(仮称) 吹田円山町開発事業

事業者見解書

平成 29 年 2 月

大林新星和不動産株式会社

図3-2 土地利用計画図

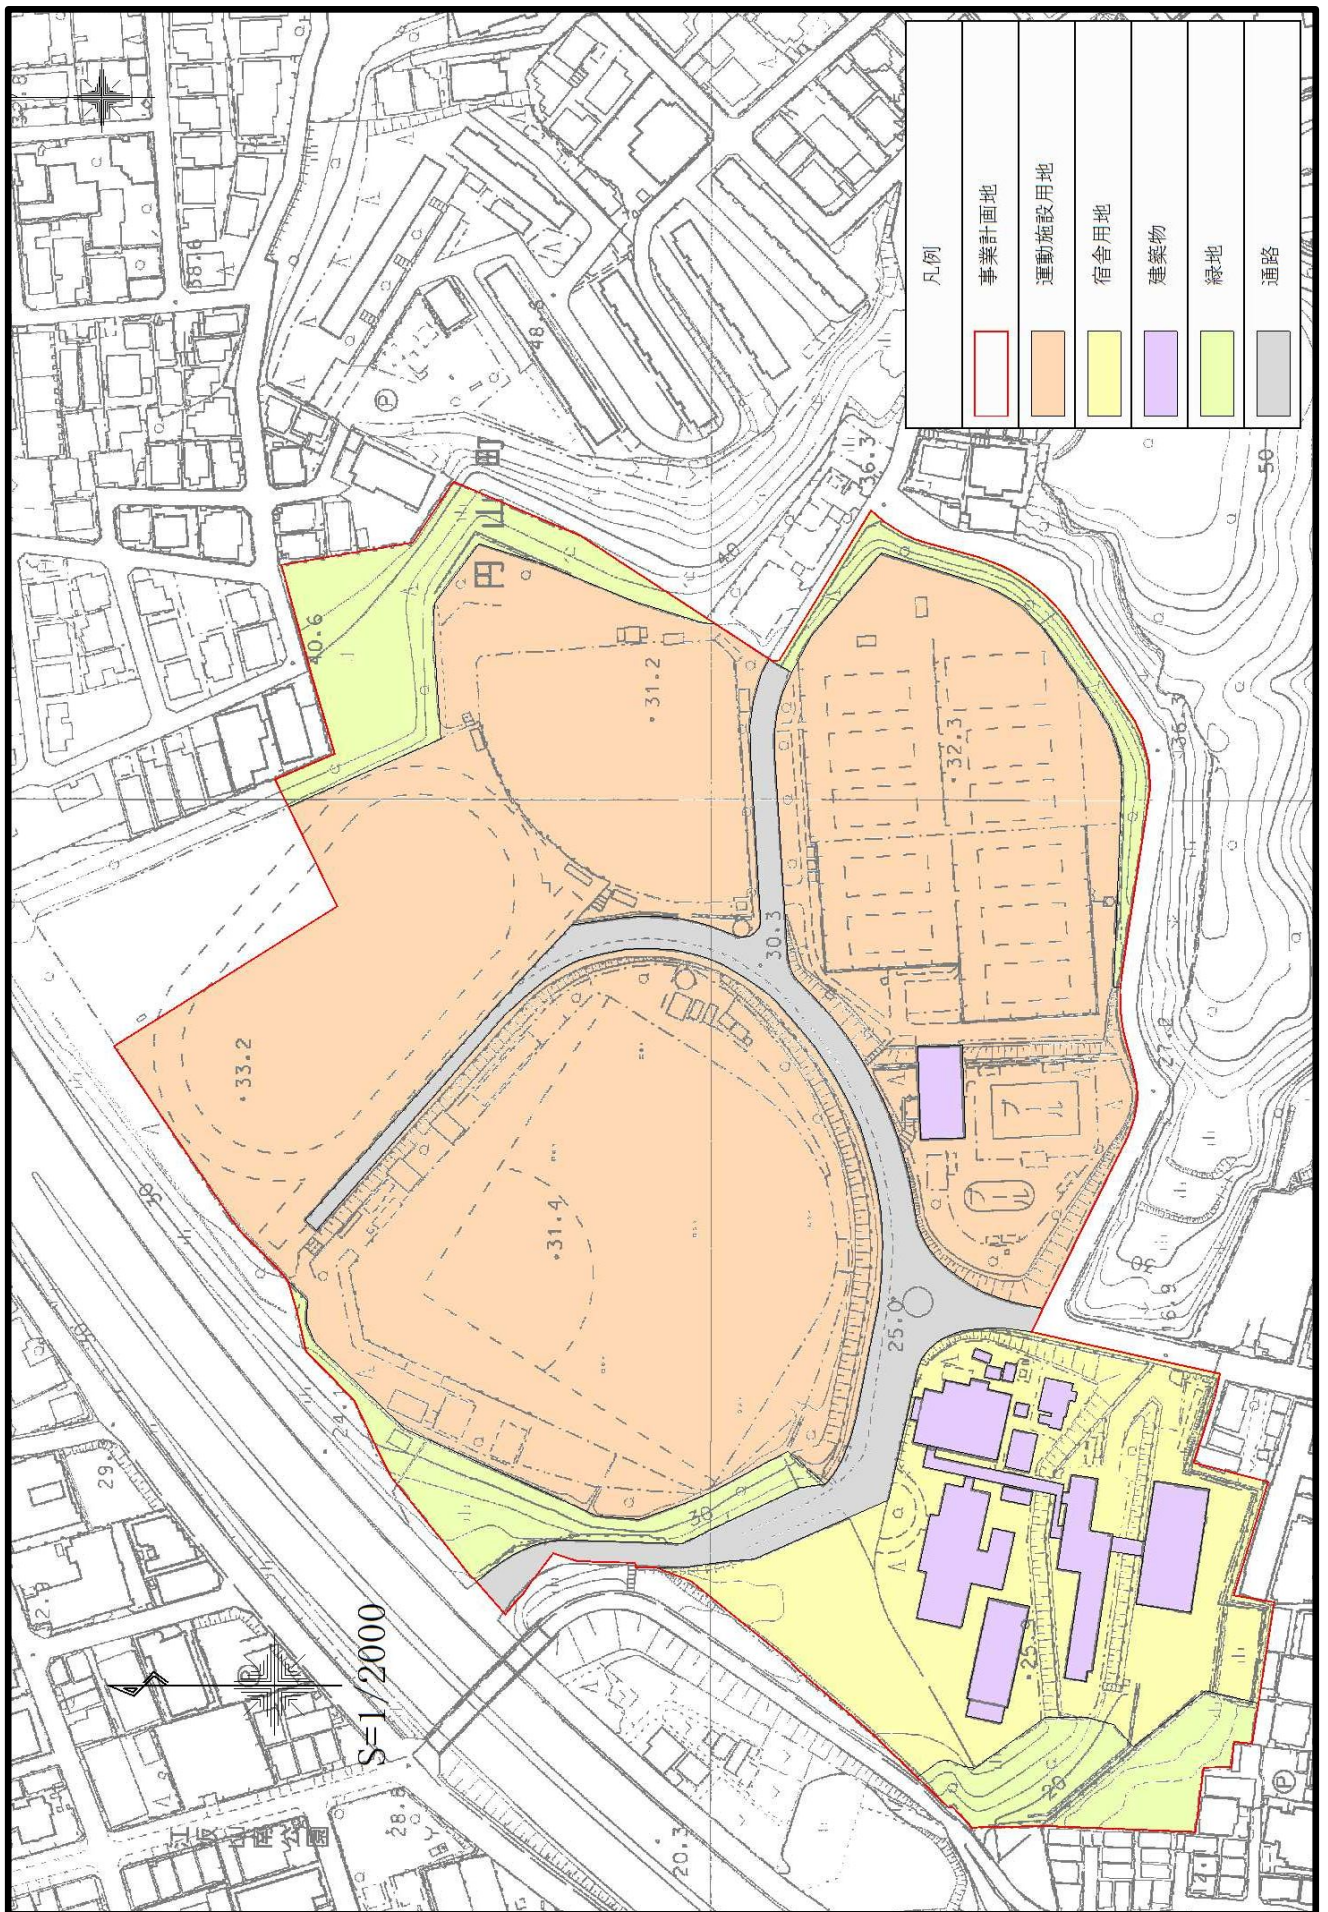
② 提案書からの変更点

提案書からの変更点は以下のとおりである。

- 1) 中央公園からの風の取り込みによる通風環境のさらなる向上のため、風シミュレーション(資料編参照)の結果を参考として、道路形状の一部を南西(北東)方向に変更。
- 2) 円山公園角の交差点への交通集中の緩和のため、計画地東側の道路形状を一部変更。
- 3) 中央公園との一体性をより高めるため、集会所を南側に変更。

图 3-9 雨水排水平面图

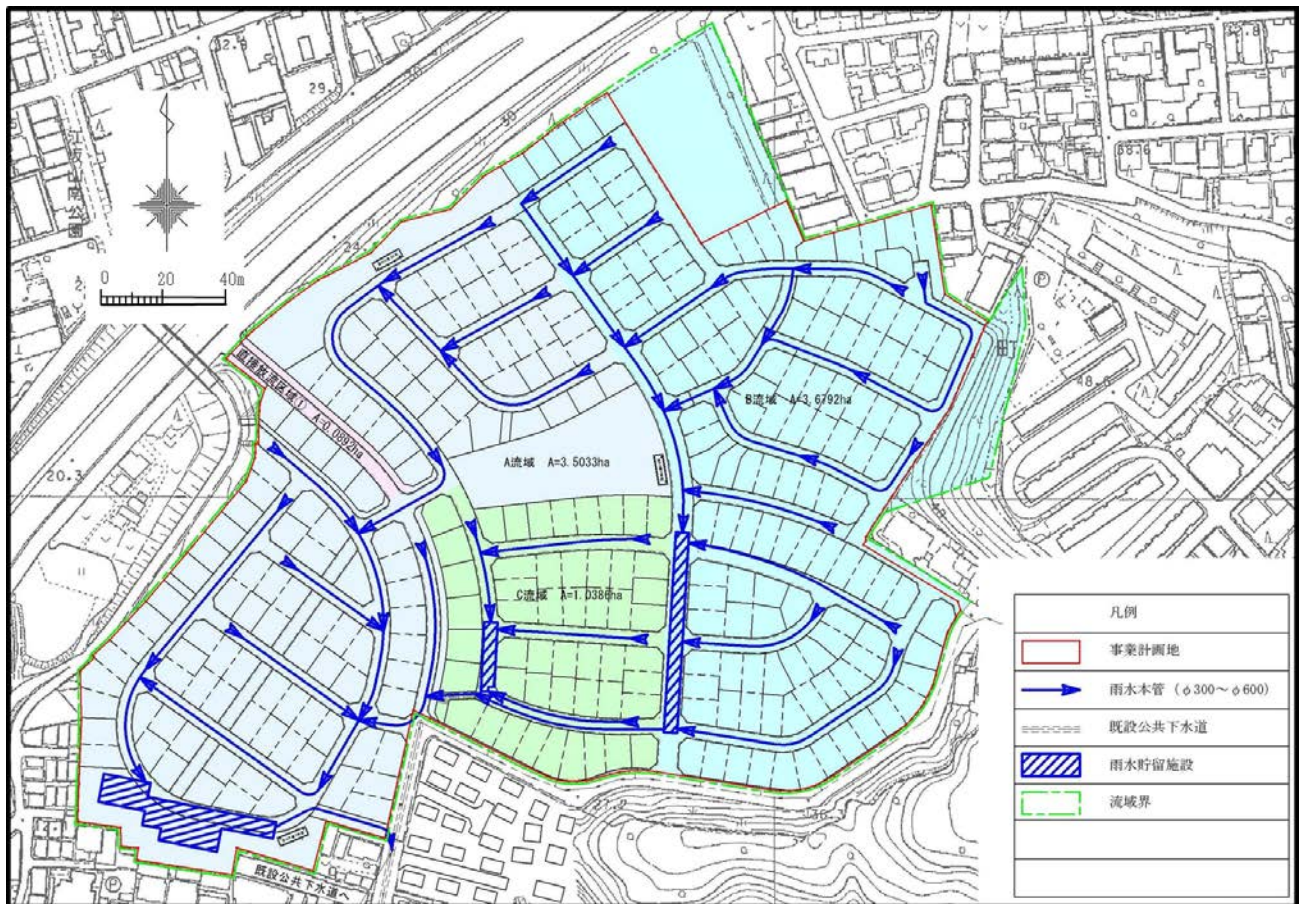
質問書の概要	事業者の回答
7	U字溝について、最近のU字溝の幅は浅めでせまく作られているのが江坂周辺を見ていて思う。雨が降って特にどしゃぶりの時などは水の排水が非常に悪く、水があふれ大きな水たまりが出来てしまっている。 U字溝の幅を作る時は、大きめのサイズで奥行も深めに作っていただきたい。最初にきちんとした排水設備を整えていれば、土のうなどの必要もないと思う。会所も大きめに作ってほしい。	雨水排水は、公共下水の処理計画に基づいて行います。雨水排水計画については、関係部局と協議してまいります。
8	評価書案(要約書)P29 現場の地質は概ねシルト、粘土、砂の互層状態です。垂水の滝の水源は、TP11.7～14.7m 付近の粘土層を流れる地下水と推定します。 ①従って、雨水浸透はこの粘土層まで到達しなければ意味がありません。雨水浸透櫓の構造はそれに合致しているのでしょうか。 ②裏付けを得るため、地質調査のボーリング調査等は実施されるのでしょうか。	事業計画地での地質状況を把握するために、平成 28 年 3 月にボーリング調査 6 箇所、各 30mを実施いたしました。 その結果、ご意見のように地層状況は粘土、砂の互層状態であり垂水の滝へ流れる帯水層は、粘土層の上部に存在する砂質土層と推定されます。これは粘土層が水を通し難い地層で、砂層は水を通しやすいからであり、地下水は砂層を流れていると考えられます。垂水の滝の湧水箇所は標高 20m前後であり、ご意見の TP11.7～14.7m付近の粘土層上部の砂層は垂水の滝より下位にあることとなります。また、ボーリング結果から本事業区域ではこの砂質土層は上部を別の粘土層で覆われております。 本事業では、帯水層を掘削する計画にはしておりませんので、垂水の滝への影響は少ないものと考えております。ただし、現状の雨水の浸透量を減少させないよう宅地に雨水浸透櫓を計画しています。雨水浸透櫓は地表面からの浸透を考えていますので、ご意見の粘土層まで達する構造とはなっていませんが、降雨等の地表面からの浸透は、現在の状態と同様となるように考慮した計画としています。

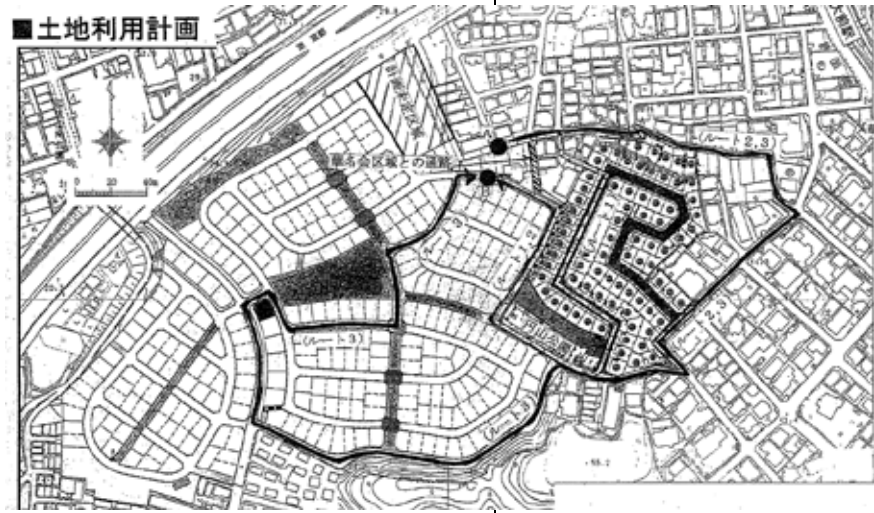
項目	意見書の概要	事業者の見解
その他 (事業計画)	江坂に抜ける道①を作してほしい。80 軒(車輛)が②の道路を通行している。道路が狭い為、すれ違うことができない。緊急車輛等がスムーズに通れるように①の江坂に抜ける道を作してほしい。  《華名会区域との通路》 華名会区域と開発地をつなぐ通路の設置を要望します。例として、華名会区域と隣接する開発地住居との行き来について、(図の A から B)現計画のままで、徒歩では、急な坂道のある 550m(ルート 1)、車で 1250m(ルート 3)もの距離を移動することとなります。つまり、隣人宅を訪問するのに 550m 歩くという信じ難い状況を避けるためにも、この通路が必要です。なお、この通路は、普段は歩行者専用で、災害時には救急車や消防車が通行可能な幅員、舗装構成をお願いします。華名会の 70 軒以上は、車両進入路が現在 1 か所しかないためです。 ■土地利用計画 	意見交換会当日に土地所有者の会社のご役員の方より、これまでの周辺開発における寄付同様、本件への全面協力のご意思を直接お伺いできましたので、改めて土地ご所有者と接続についての話し合いを行っております。 ただし、意見交換会后に、一部の住民の方より、「土地ご所有者のご発言は、大林新星和不動産が土地を買取ること」だと伺っておりますので、現時点ではこれ以上の具体的な回答はできません。
